## 第1 監査の種類

交通局（工事）

#### (1) 電気設備機器の適正な耐震支持について（施工）

今回工事の据付概念図 (例)

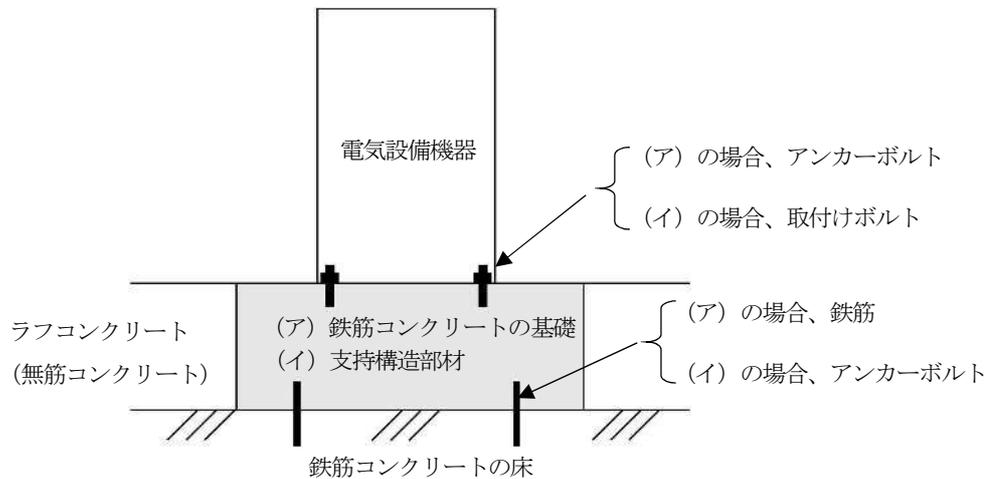
本工事では、変電所内の老朽化した電気設備機器を更新する工事を行っていた。工事写真等を確認したところ、機器 163台のうち 114台において、機器を固定するアンカーボルトが鉄筋コンクリートの床ではなく、無筋コンクリートであるラフコンクリートの床に緊結されていた。

アンカーボルトがラフコンクリートに緊結されている場合には、地震時に電気設備機器が転倒するおそれがあることから、指針を踏まえて適切な耐震措置を講じられたい。

また、今後同様な施工にあたっては、指針に基づく施工とするよう改めて局内に周知するとともに、受注者を指導されたい。 (電気事務所)
